Avis délibéré
de la Mission régionale d'autorité environnementale
Provence-Alpes-Côte d'Azur
sur l'élaboration du plan local d'urbanisme (PLU) de La Barben
(13)

**N° MRAe
005467/A PP**

La mission régionale d'autorité environnementale (MRAe) PACA s'est réunie le 4 décembre 2025, à Marseille. L'ordre du jour comportait notamment l'avis sur l'élaboration du plan local d'urbanisme (PLU) de La Barben (13).

Figure 2: Localisation des zones à urbaniser (1AU et 2AU) et des secteurs Nk et Np (source : rapport de présentation, étiquettes ajoutées par la MRAe)

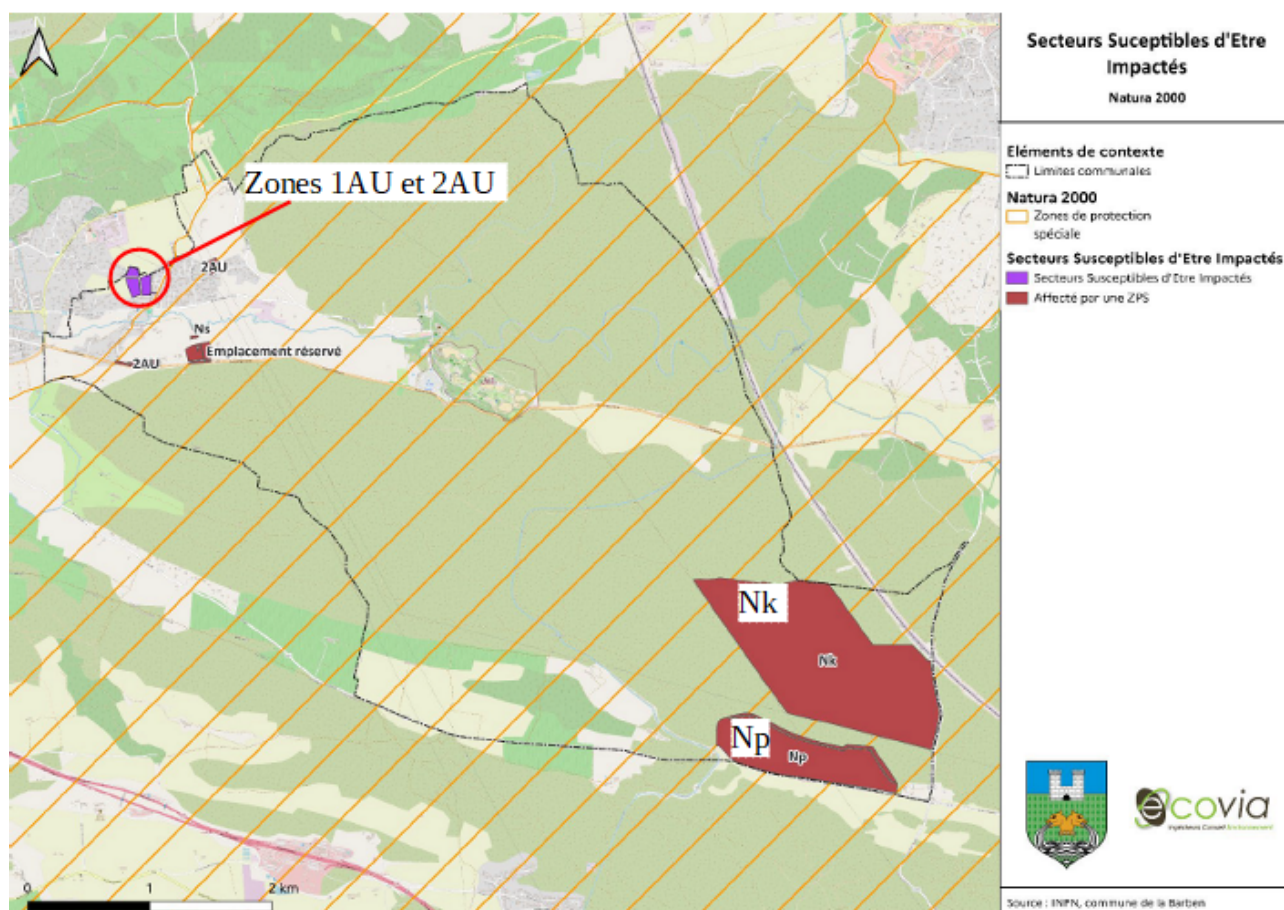
La MRAe recommande de démontrer la compatibilité du PLU avec les prescriptions du SCoT portant sur l'implantation d'une carrière (zone Nk), et la cohérence du PLU avec les orientations du PADD relatives à la préservation des grandes unités paysagères de la commune (secteurs Nk et Np)

Au regard des incidences significatives du secteur de la carrière sur le site Natura 2000 « Garrigues de Lançon et chaîne alentour », la MRAe recommande de revoir le zonage du secteur Nk du PLU.

La zone Nk, qui autorise l'implantation d'une nouvelle carrière, est située dans un réservoir de biodiversité majeur identifié par le SCoT métropolitain². Par conséquent, la compatibilité avec le SCoT n'est pas démontrée sur ce point.

Par ailleurs, les deux secteurs Nk et Np délimités par le PLU, et occupant une superficie totale de 200 ha, au cœur du plateau des Quatre Termes, semblent contradictoires avec les orientations du Projet d'Aménagement et de Développement Durables (PADD) en matière de préservation du cadre de vie de La Barben. Le PADD comprend notamment l'objectif de « préserver les grandes unités paysagères participant à l'identité rurale du village (Plaines agricoles de la Touloubre, du Boulery, du Val d'Estable, Colline de La Barben, Plateau des Quatre Termes...) de toute forme d'urbanisation ou d'artificialisation ». Les zones Nk et Np du PLU. Par conséquent, la cohérence avec le PADD n'est pas démontrée.

La MRAe recommande de démontrer la compatibilité du PLU avec les prescriptions du SCoT portant sur l'implantation d'une carrière (zone Nk), et la cohérence du PLU avec les orientations du PADD relatives à la préservation des grandes unités paysagères de la commune (zones Nk et

La MRAe recommande d'analyser les incidences des secteurs dédiés à l'implantation d'un parc photovoltaïque (Np) et d'une carrière (Nk) situés au sein d'espaces naturels préservés, afin de proposer les mesures d'évitement et de réduction appropriées à intégrer dans les pièces réglementaires du PLU (règlement, OAP).

La MRAe recommande de renforcer l'évaluation des incidences du secteur Np sur le site Natura 2000 « Garrigues de Lançon et chaîne alentour » et de proposer des mesures d'évitement et de réduction à intégrer dans le règlement du PLU.

Au regard des incidences significatives du secteur de la carrière sur le site Natura 2000 « Garrigues de Lançon et chaîne alentour », la MRAe recommande de revoir le zonage du secteur Nk du PLU.
